Technische Mitteilung / Service Bulletin

Technische Mitteilung Nr. / Datum: TM TAE 125-0015, Revision 2 / 31.05.2006
Service Bulletin No. / Date TM TAE 125-0015, Revision 2 / May 31, 2006

Betrifft: Aluminiumleitung Kombipumpe – Modulblock
Subject: Aluminum Pipe Combined Pump – Module Block

Betroffenes Luftfahrtgerät: TAE 125-01
Type affected: TAE 125-01

Bild 1 / Fig. 1

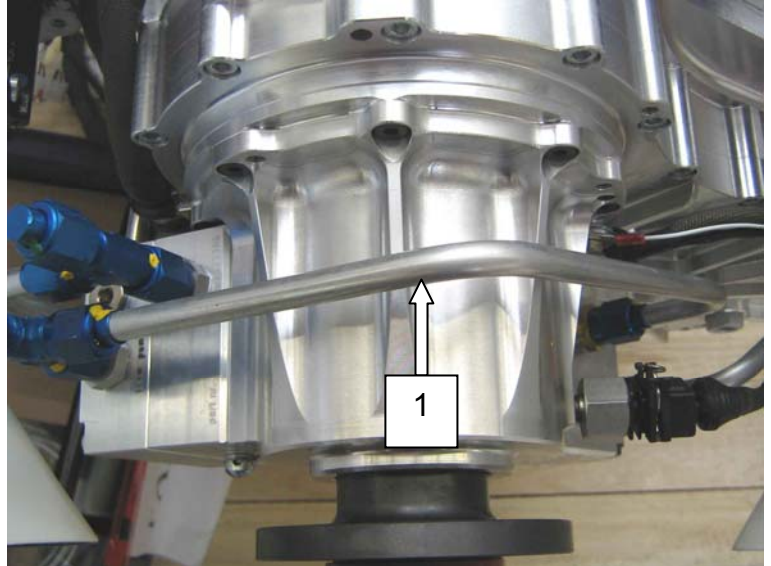
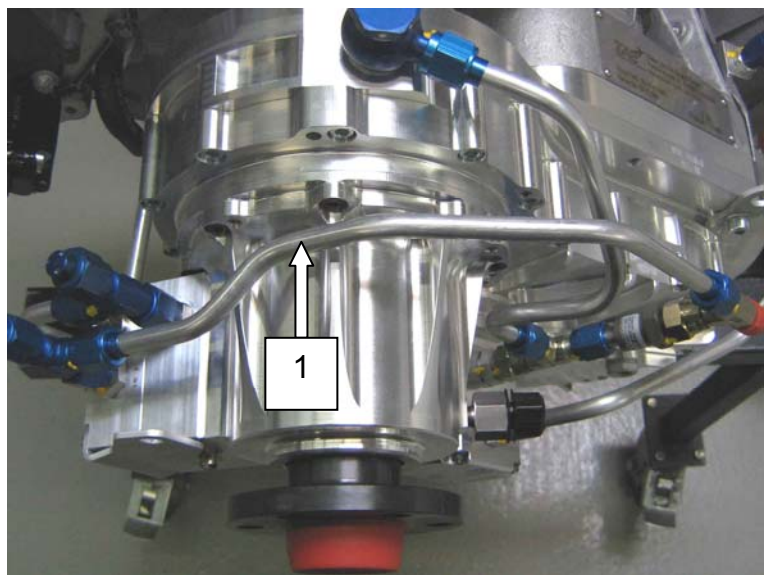
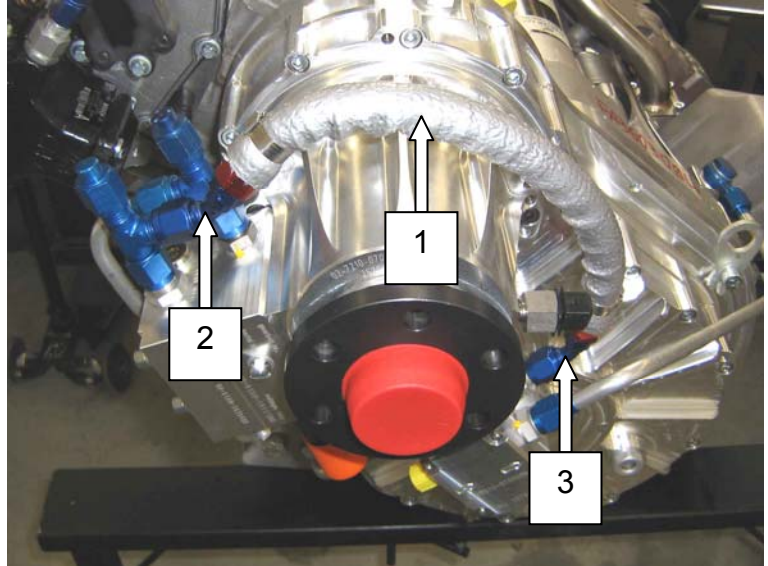
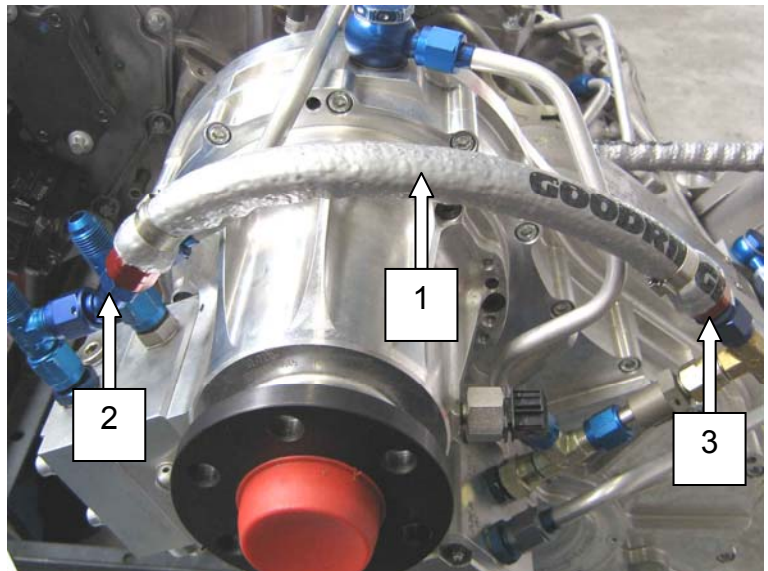
Grund: Vibrationen können Beschädigungen an der Aluminiumleitung
Kombipumpe – Modulblock verursachen
Reason: Vibrations can cause damage to the aluminum pipe combined pump – module block

Maßnahmen: Austausch der Aluminiumleitung Kombipumpe – Modulblock gegen eine Schlauchleitung.

1. Die Aluminiumleitung Kombipumpe – Modulblock demontieren.
Hierfür die Überwurfmutter der Aluminiumleitung lösen.
Siehe Bild 1 und Bild 2.

1. *Detach the aluminum pipe combined pump – module block. Do this by detaching the union nuts of the aluminum pipe.*

2. Die neue Schlauchleitung Kombipumpe – Modulblock P/N 02-6120-16023R1 oder P/N 02-6120-16022R2 (nur für DA42 Installation) montieren. Die Anschlüsse mit dem vorgeschriebenen Anzugsmoment anziehen. Siehe Bild 3 und Bild 4.

Anzugsmoment:
20 Nm

- **ACHTUNG:** Beim Lösen oder Anziehen von Anschlüssen an einem Doppelnippel, muss immer am Doppelnippel gegengehalten werden.
 - **ACHTUNG:** Auf die verschiedenen Winkel der Schlauchanschlüsse achten. Siehe Bild 3 und Bild 4.
3. Den Vordruck der Constant Speed Unit gemäß dem aktuellen Reparaturhandbuch RM-02-01, Kapitel 62.0 oder Kapitel 62.1 kontrollieren.

2. *Attach the new hose combined pump – module block P/N 02-6120-16023R1 or 02-6120-16022R2 (only for DA42 installation). Tighten the hose connections to the prescribed tightening torque. See Fig. 3 and Fig. 4.*

Tightening torque:
20 Nm

■ **CAUTION:** *Pay attention to the different angels of the hose connections. See Fig. 3 and Fig. 4.*
